# 无锡地铁集团有限公司

锡地铁地保函〔2023〕11号

## 关于贡湖大道与规划道路交叉口西南侧地块出 让轨道交通保护意见的函

附图名称: 贡湖大道与规划道路交叉口西南侧地块与规划轨道交通平面关系图

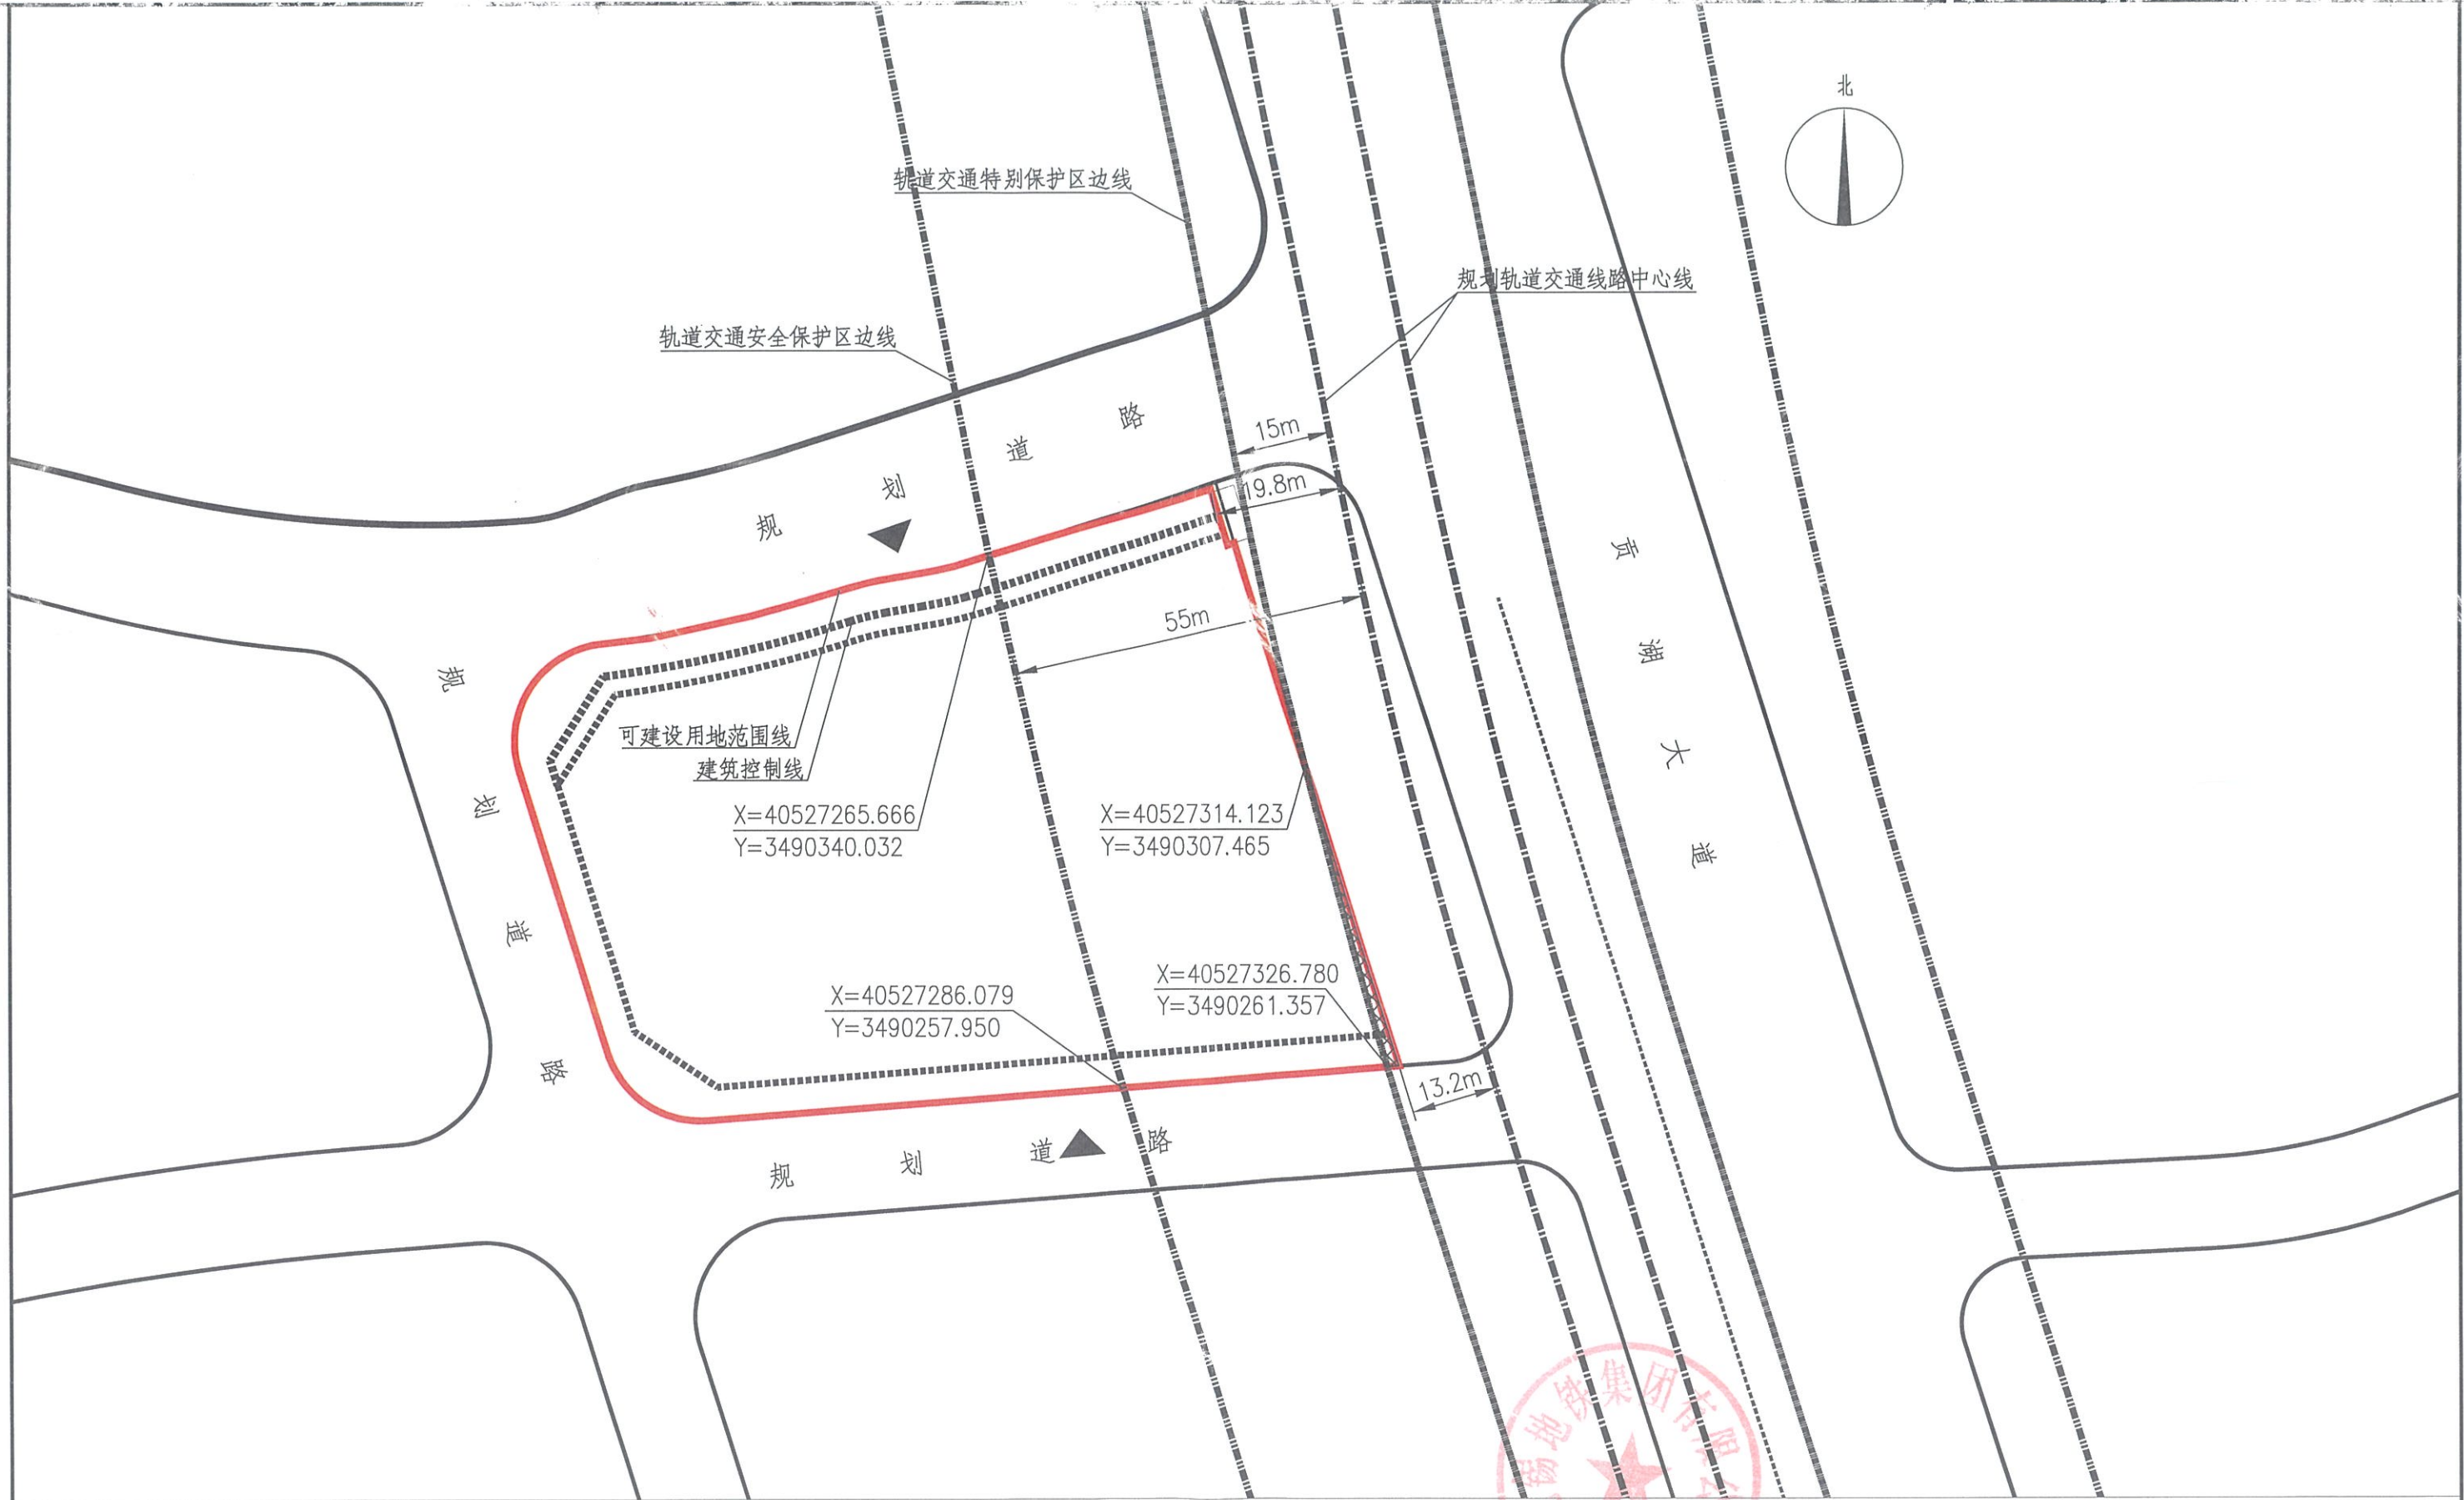
贡湖大道与规划道路交叉口西南侧地块（以下简称该地块）位于规划轨道交通线路的安全保护区及特别保护区内。该地块可建设用地范围线内涉及轨道交通特别保护区，我公司已在附图中采用网格进行标识。

根据《无锡市轨道交通条例》关于安全保护区的管理规定，地块开发建设单位应当事先书面征求地铁集团的意见；地块内实施方案（包括围墙、出入口、管线等附属设施）与轨道交通设施之间应满足结构安全退距、消防、环评等技术要求；在特别保护区内除《无锡市轨道交通条例》第二十六条规定允许的建设活动

外，不得进行其他建设活动；地块开发建设单位应当分析、论证施工活动对轨道交通设施的影响，制定轨道交通设施安全保护方案，并经地铁集团同意后，按照方案进行施工。

可建设用地范围内轨道交通特别保护区
